HEIDENROD-KEMEL

BEBAUUNGSPLAN UND FLÄCHENNUTZUNGSPLANÄNDERUNG KEMEL-SÜD

WERTUNG DER ANREGUNGEN

STAND 06.07.2022

Planwerk: Wasserversorgung
 Maßstab: 1 : 5000
 Datum: 31.03.2022
 Ersteller: Ruppel Marina

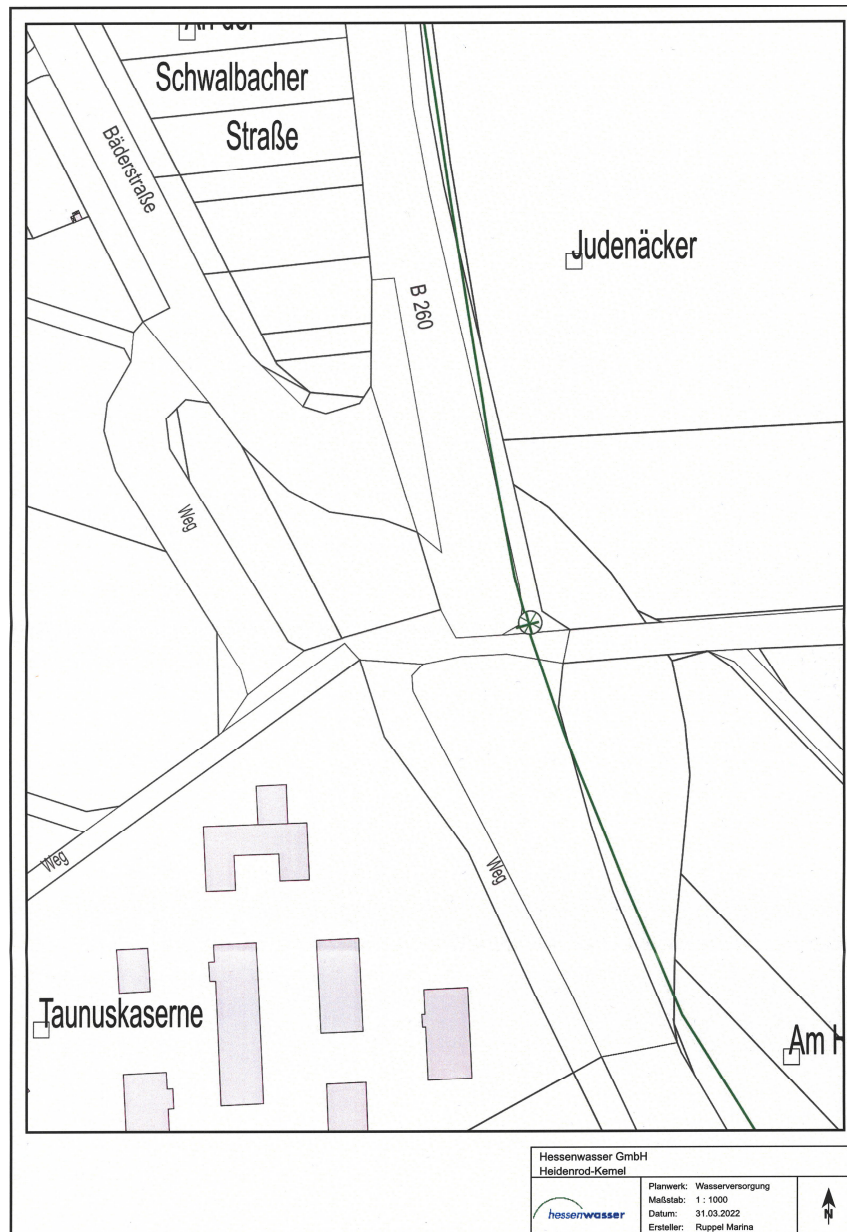
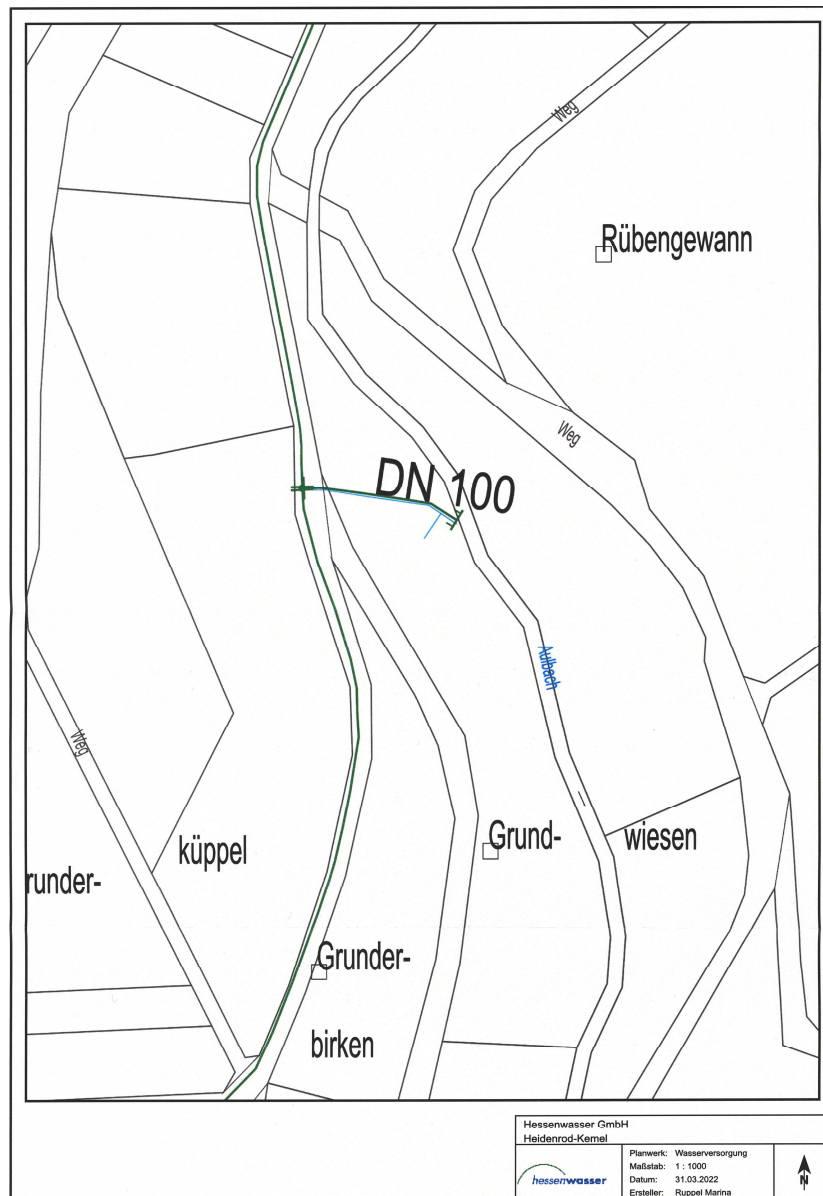
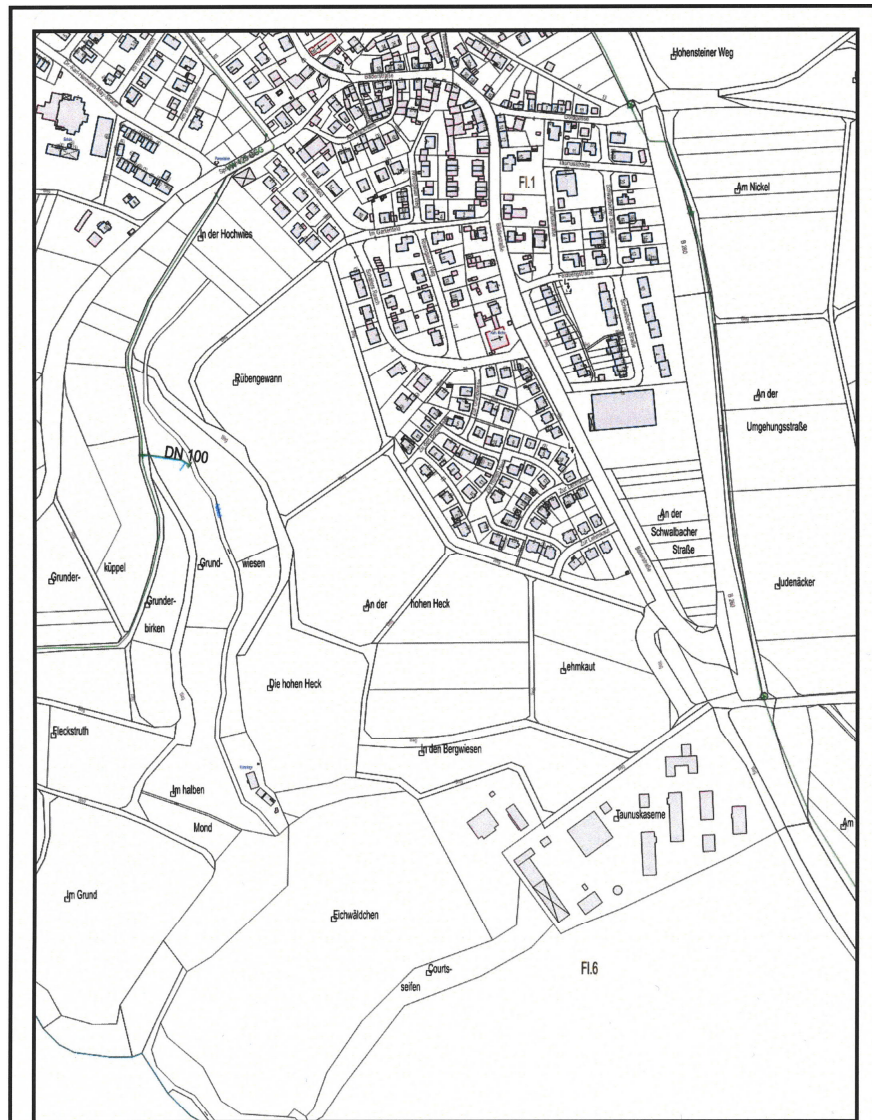
Weiterhin antworten wir Ihnen auch als Betriebsführer der Anlagen des Wasserbeschaffungsverbandes Rheingau-Taunus. Hier sind Rohrleitungen DN100/150 betroffen. Den Verlauf der Leitungen entnehmen Sie bitte den beigefügten Planunterlagen.

Alle Planangaben sind unverbindlich. Die genaue Lage der Leitungen und in deren Bereich befindlichem Steuerkabel muss vor Ort festgestellt werden. Nach DVGW-Regelwerk befinden sich die Rohrleitungen in einem Schutzstreifen von 3m beidseitig der Rohrachse. Dieser Schutzstreifen dient zur Sicherung der Rohrleitungen vor Beschädigung und zur Erhaltung der Zugänglichkeit. Innerhalb des Schutzstreifens sind Überbauungen nicht zulässig, sowie bei der Verlegung von Kabeln und Leitungen Schutzabstände zu beachten. Weiterhin darf der Schutzstreifen nicht mit Bäumen oder tief wurzelnden Sträuchern bepflanzt werden. Sämtliche Arbeiten sind nur mit Zustimmung des Leitungsbetreibers erlaubt.

Die Lage der Wasserversorgungsleitungen wird zur Kenntnis genommen und bei der Erschließung des Baugebietes berücksichtigt.
